改善箇所説明図

不具合内容

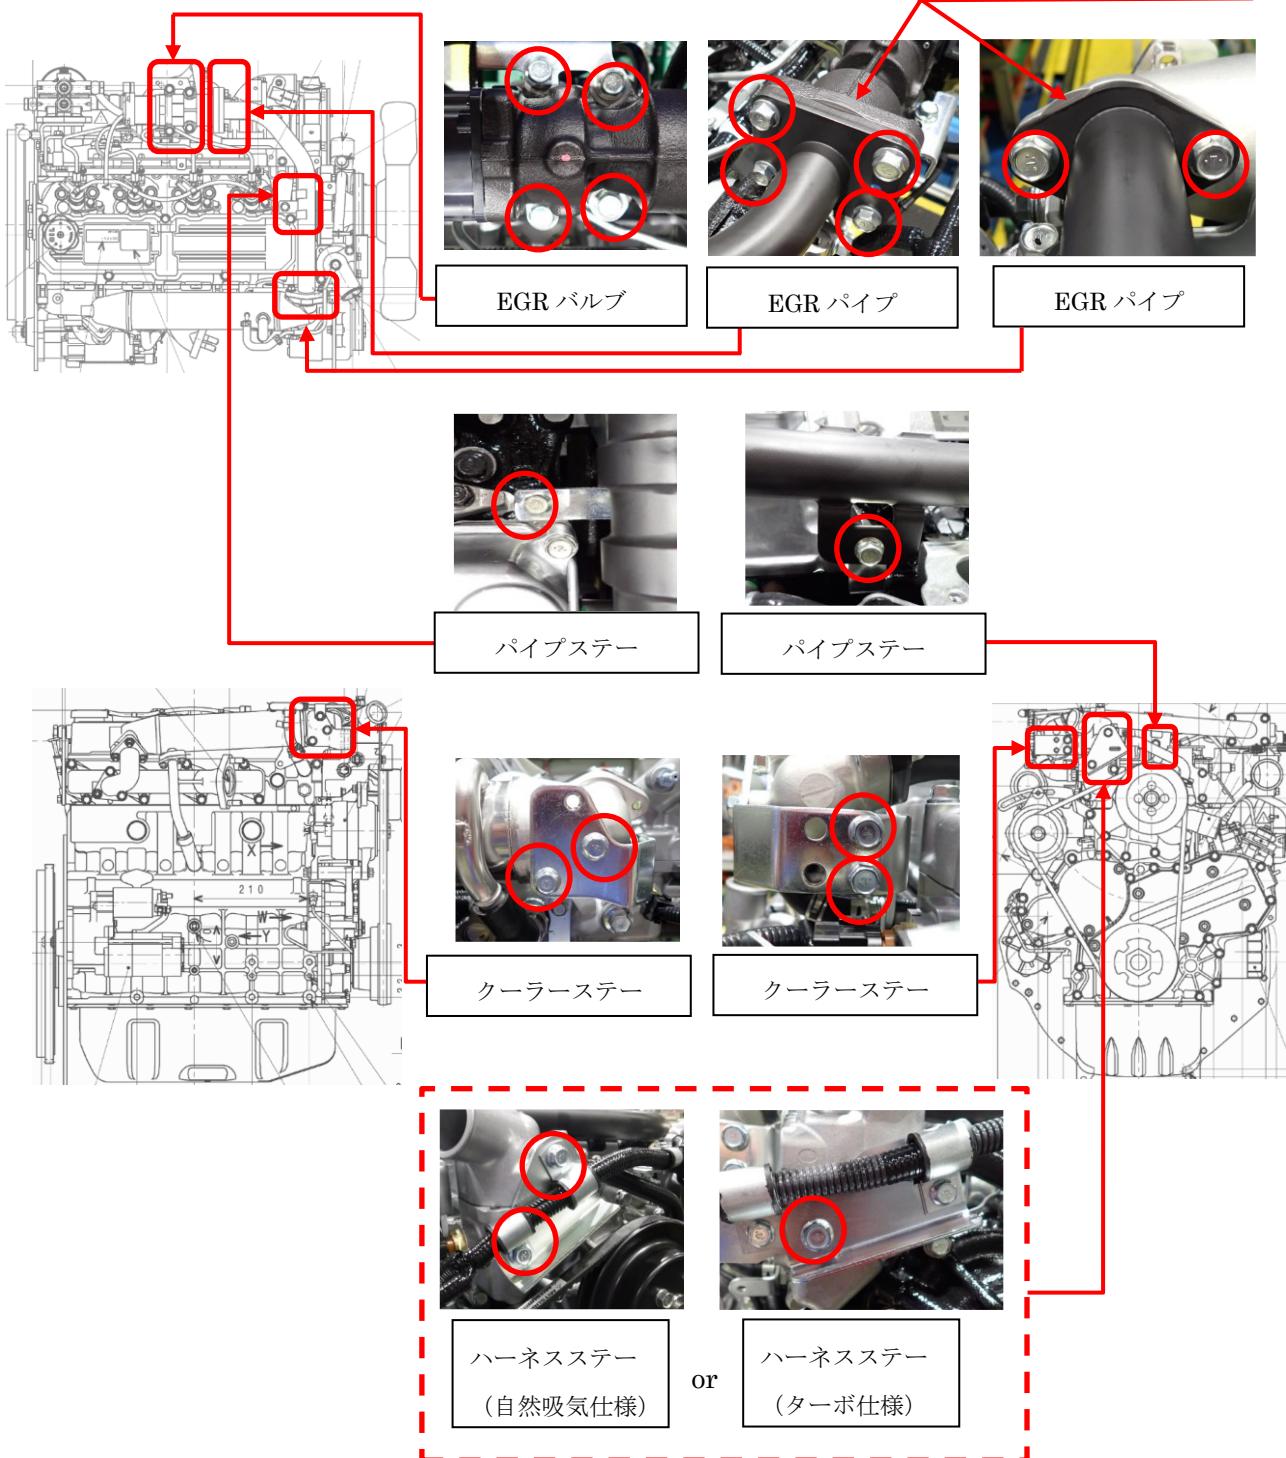
基準不適合発生箇所

□は規定トルクでボルト締め付けが必要な部品を示す。

排出ガス再循環装置（EGRバルブ、EGRパイプ）、パイプステー、ハーネスステー及びクーラーステーにおいて、取付ボルトの締付トルク管理が不十分なため、取付ボルトが規定のトルクで締め付けられていないものがある。そのため、そのまま使用し続けると、ボルトが緩み、排気ガスが漏れるおそれがある。

全車両、エンジンのEGRバルブ、EGRパイプ、パイプステー、ハーネスステー及びクーラーステーの取付ボルトを規定のトルクで締め付ける。なお、部品の脱落状況や、脱落した部品が周辺の装置に接触して損傷しているか点検し、脱落・損傷している場合は新品に交換する。

識別：車台番号の末尾の右に白色ペイントを塗布する。
